Von: *Eingabeführer A*
Gesendet: Mittwoch, 3. Juni 2009 17:00
An: Blick Matthias
Cc:
Betreff: öffentl. Auslegung BBAupl. Tüllinghoff-Südost
Anlagen: 20090603113123347_0001.pdf

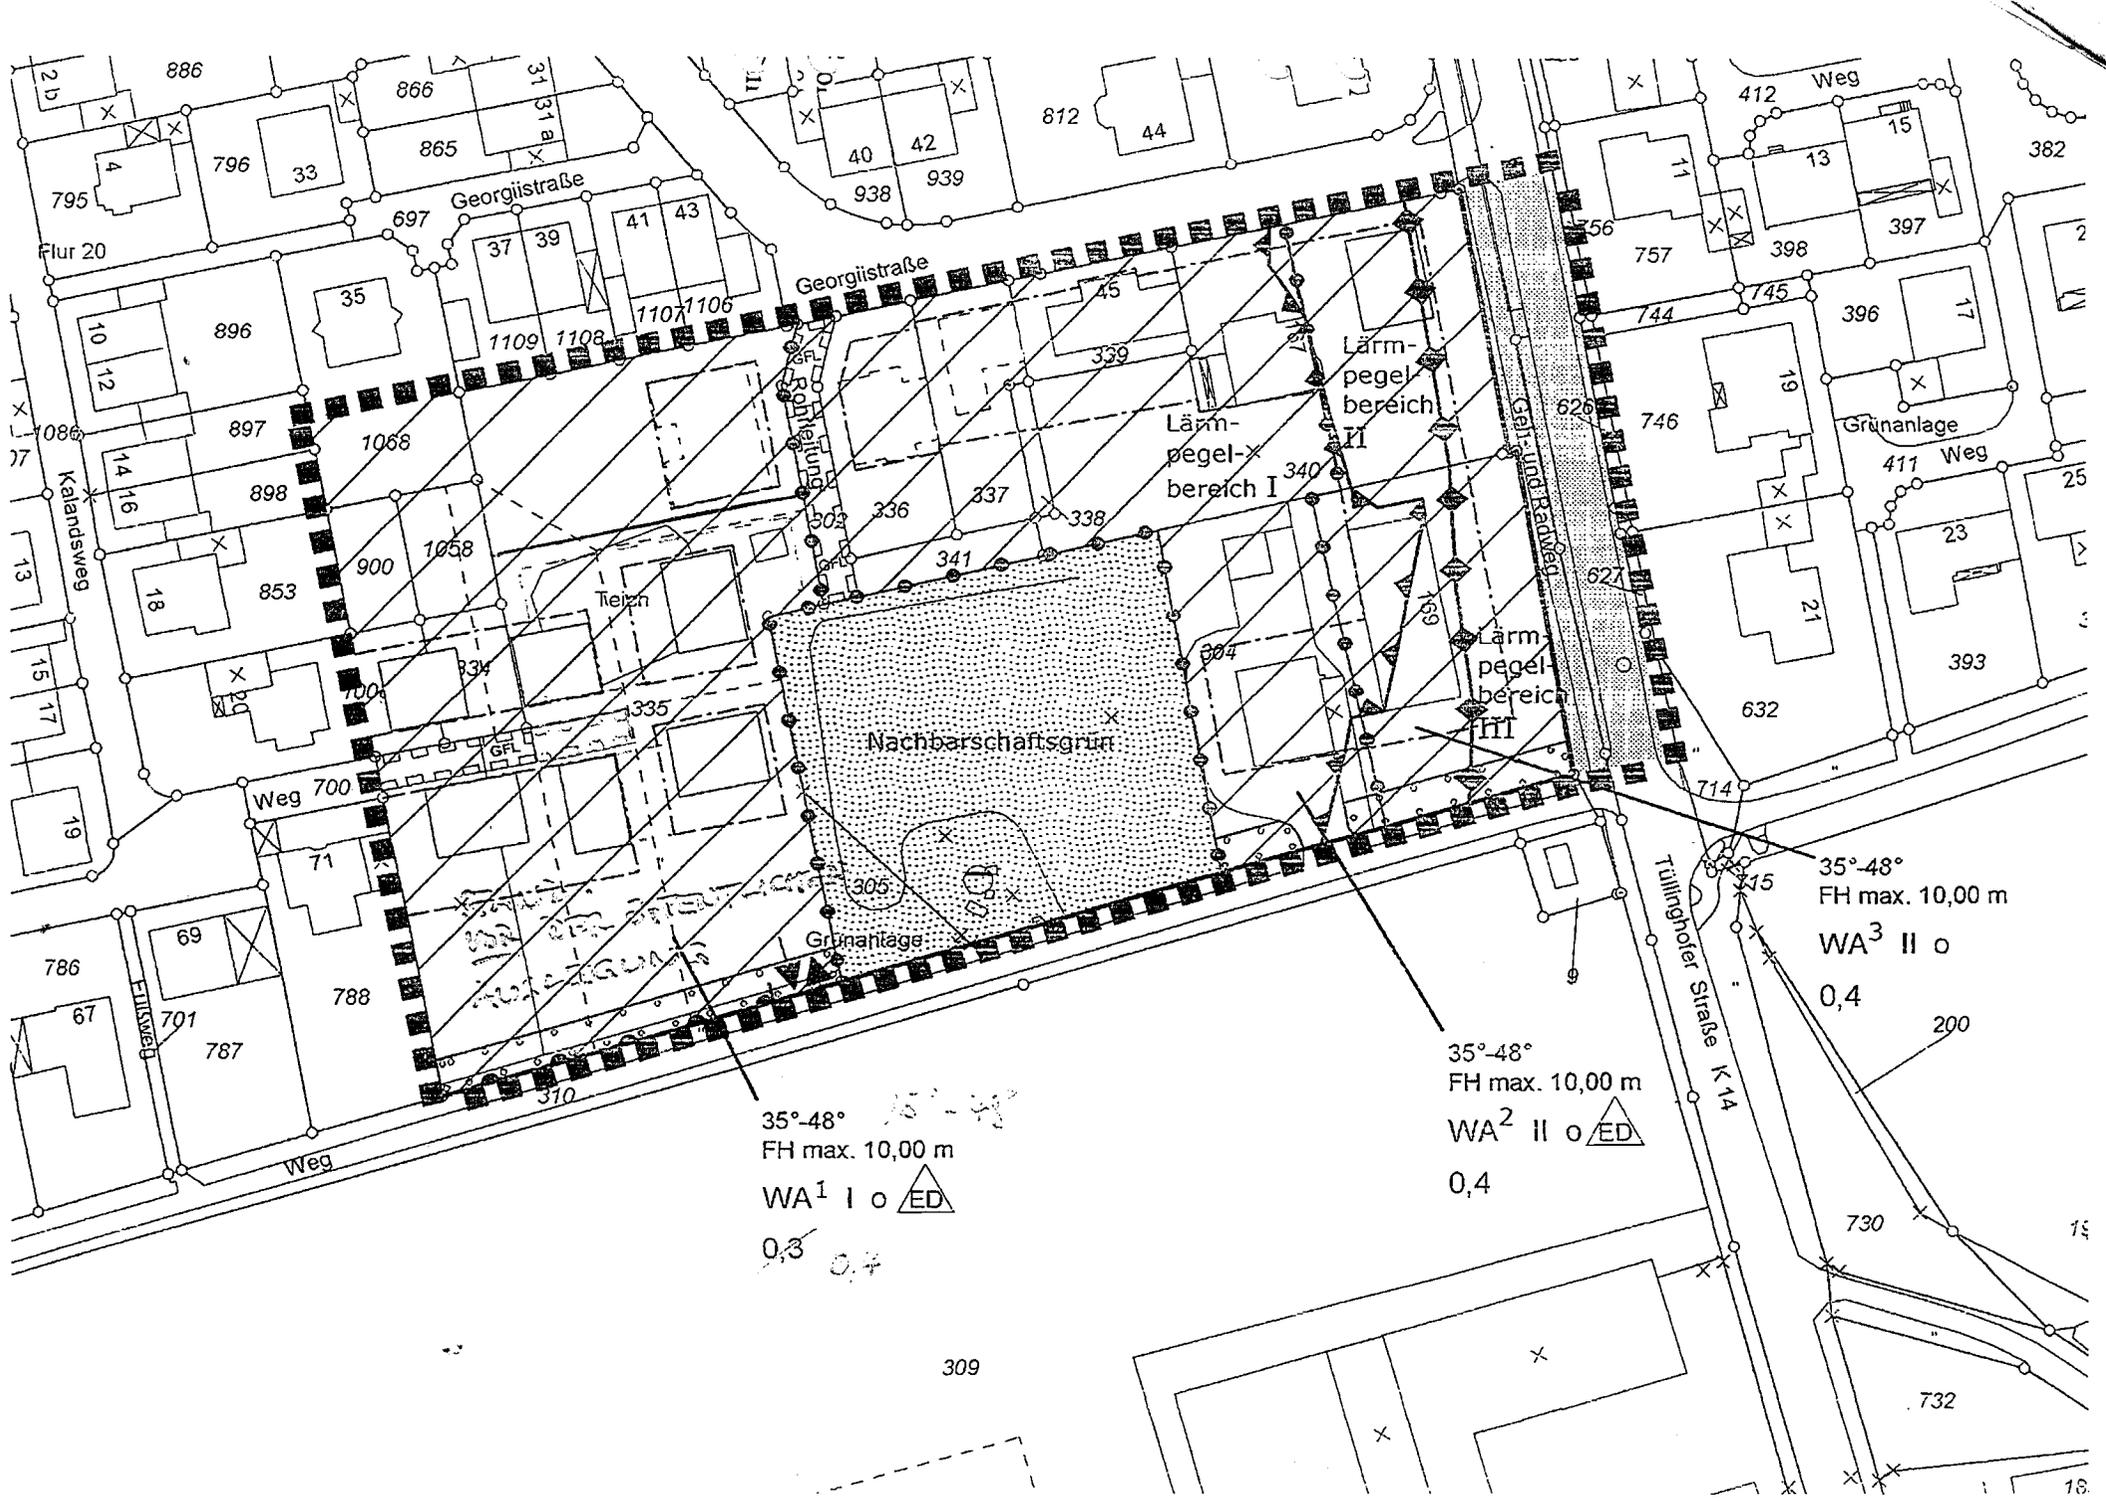
- Erhöhung der Grundflächenzahl für das westlich des "Nachbarschaftsgrüns" gelegene Quartier auf 0,4, wie im BBAupl. Tüllinghoff-Nord
- Dachgeschossneigung auf 15 - 48 definieren, um auch Bebauung ohne DG-Ausbau/z.B. flach geneigtes Zelt- o. Walmdach zu ermöglichen
- Verlängerung der GFL-Fäche, um das mittlere der 3 südlich definierten Bauflächen zu erreichen
- Aufweitung des Baufensters "Teich" zur Anpassung an die tatsächliche nördliche Grenze und zur Erweiterung der Bebauungs- und Teilungsmöglichkeiten
- Verbindung der beiden noch getrennten Baufenster im südlichen Bereich
